H-IIAロケット17号機による  
金星探査機（PLANET-C）等の  
打上げに係る安全評価について

質問に対する回答

平成22年2月24日

宇宙航空研究開発機構

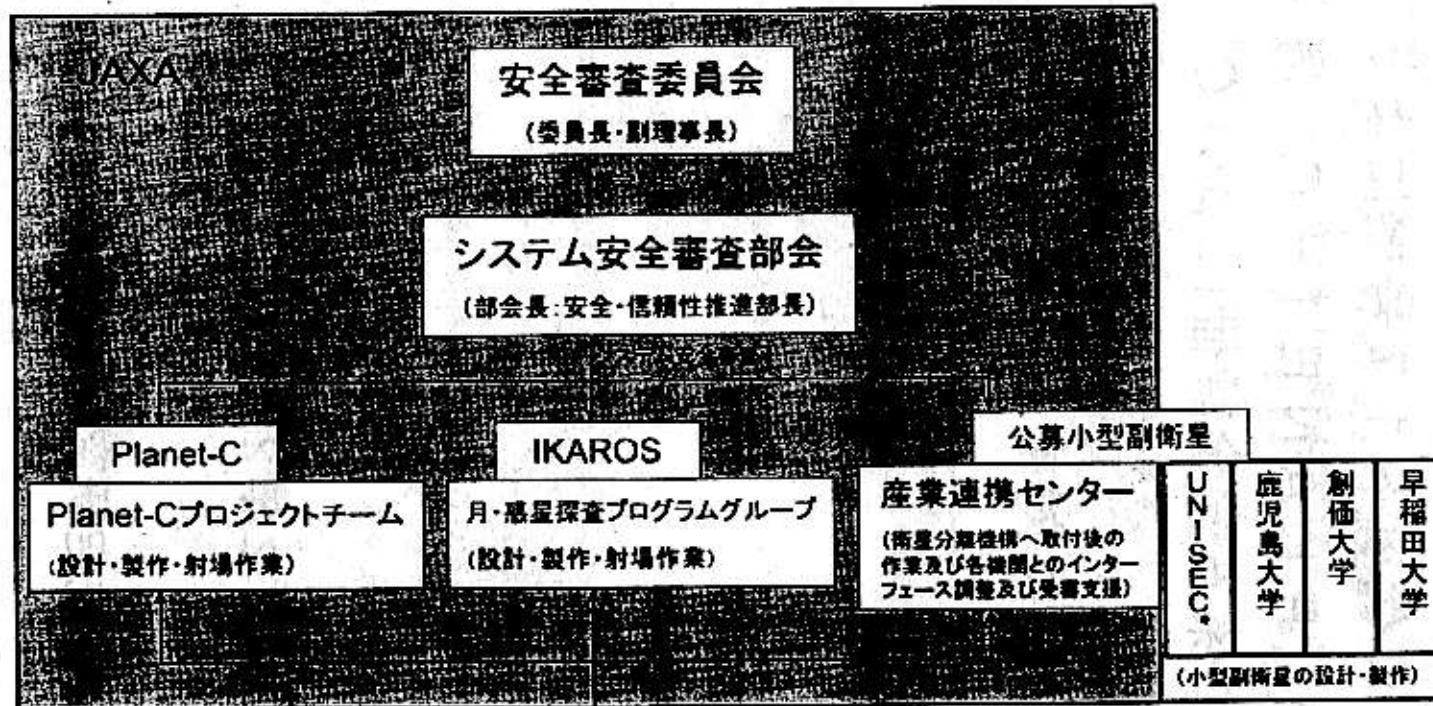
小型副衛星の安全を調査審議する責任体制を示すこと。併せて小型副衛星を含め、全体をインテグレーションする責任体制を示すこと。

安全審査体制を次ページに示します。小型副衛星も含め、安全審査は J A X A の責任で行います。

インテグレーション体制を以下に示します。

JAXA衛星、公募小型副衛星（J P O D搭載状態）集結後、ペイロードを含めたロケット組立等の打ち上げ輸送サービス業務に関する全体進捗管理はMHIが実施します。各種インターフェース調整及び作業内容・スケジュール調整などは、各業務担当の責任で実施します。
